Stadt Rheinbach

Bebauungsplan Rheinbach Nr. 59 „Wolbersacker“

**wesentliche, bereits vorliegende
umweltbezogene Stellungnahmen**

Stand: öffentliche Auslegung

**Bezirksregierung
Düsseldorf**

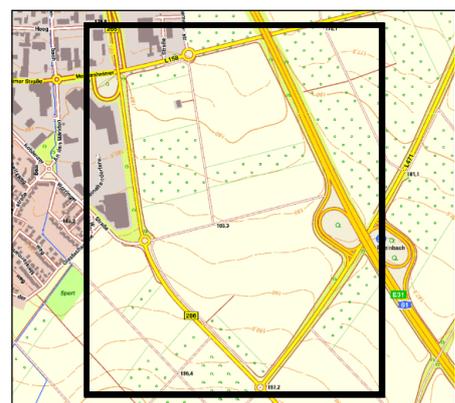
Luftbilder aus den Jahren 1939 - 1945 und andere historische Unterlagen liefern Hinweise auf einen konkreten, in der beigefügten Karte dargestellten Verdacht auf Kampfmittel. **Ich empfehle die Überprüfung der Militäreinrichtung des 2. Weltkrieges (militärische Anlage), sofern diese nicht vollständig innerhalb der geräumten Fläche liegt.** Eine darüber hinausgehende Untersuchung auf Kampfmittel ist nicht erforderlich. Die Beauftragung der Überprüfung erfolgt über das Formular [Antrag auf Kampfmitteluntersuchung](#) auf unserer Internetseite¹.

Sofern es nach 1945 Aufschüttungen gegeben hat, sind diese bis auf das Geländeniveau von 1945 abzuschleppen. Zur Festlegung des abzuschleppenden Bereichs und der weiteren Vorgehensweise wird um Terminabsprache für einen Ortstermin gebeten. Verwenden Sie dazu ebenfalls das Formular [Antrag auf Kampfmitteluntersuchung](#).

Erfolgen Erdarbeiten mit erheblichen mechanischen Belastungen wie Rammarbeiten, Pfahlgründungen, Verbauarbeiten etc. empfehle ich zusätzlich eine Sicherheitsdetektion. Beachten Sie in diesem Fall auf unserer Internetseite das [Merkblatt für Baugrundeingriffe](#).

Rheimbach, B-Plan Nr. 59

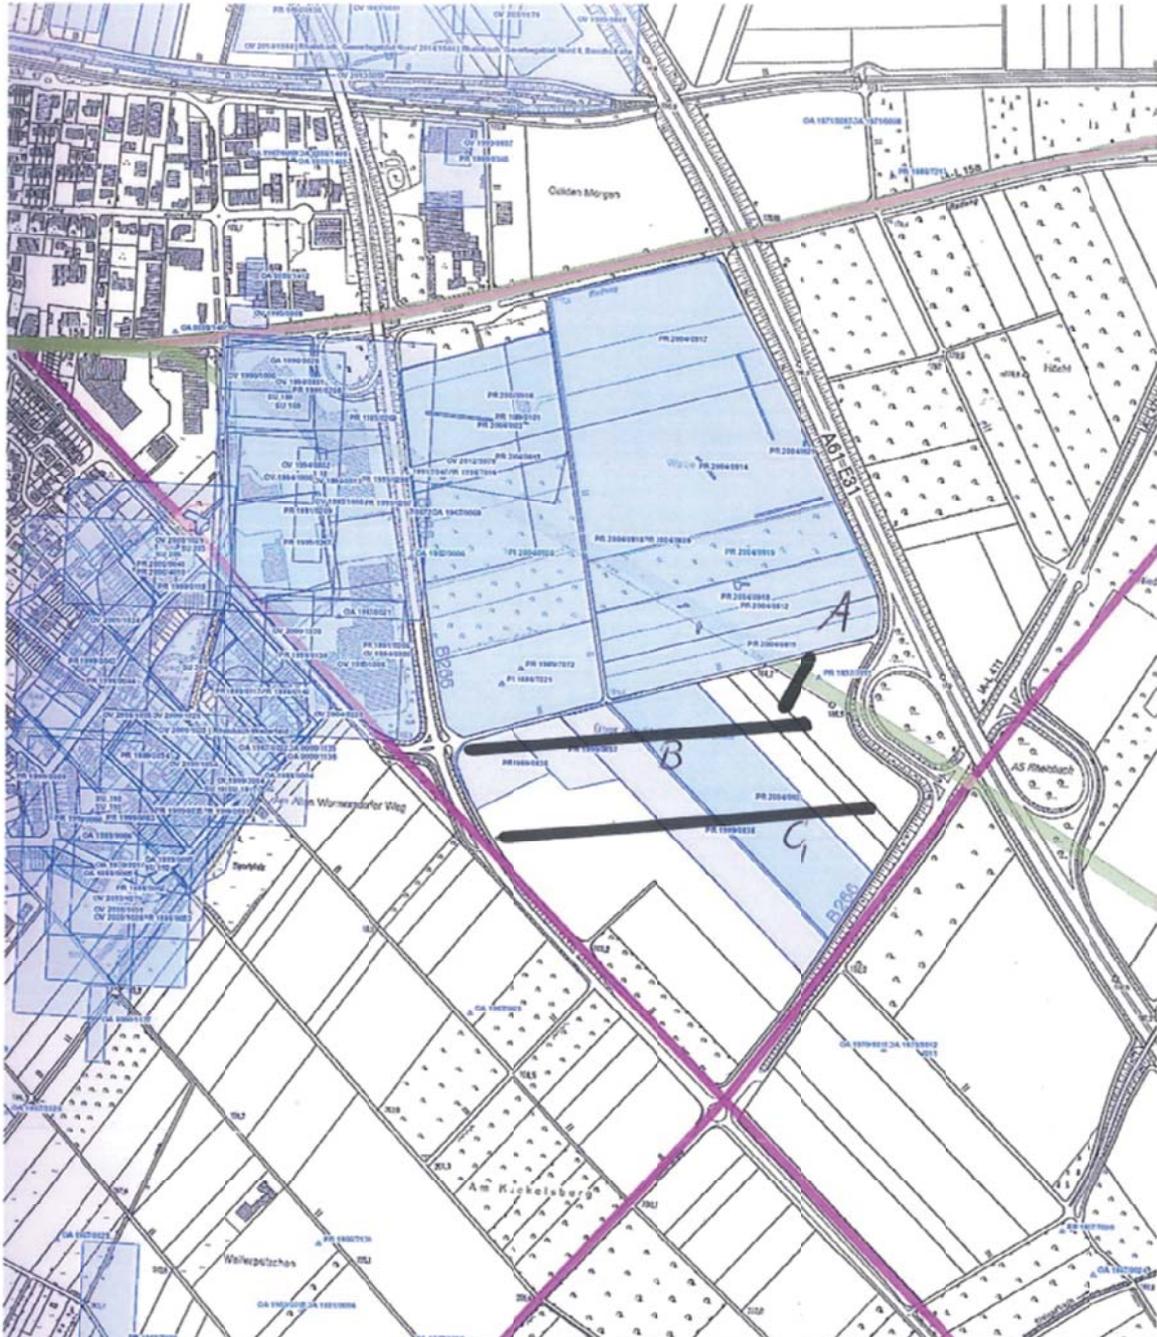
Auf der Basis des Untersuchungsergebnisses bleibt festzustellen, dass im nördlichen Plangebiet ein umfassendes Bodenarchiv zur Geschichte der Menschen zu erwarten ist, dass mehrere Siedlungsphasen erfasst und als bedeutend im Sinne des § 2 DSchG NW einzustufen ist.

Mit dem planerischen Auftrag zur Berücksichtigung und Sicherung (auch vermuteter) Bodendenkmäler ist die Verpflichtung verbunden, diese hinsichtlich ihrer Ausdehnung und Denkmalwürdigkeit und damit mit Bezug auf die §§ 3, 4 und 29 DSchG NW zu überprüfen, um eine ergebnisorientiert planerische Berücksichtigung zu ermöglichen.
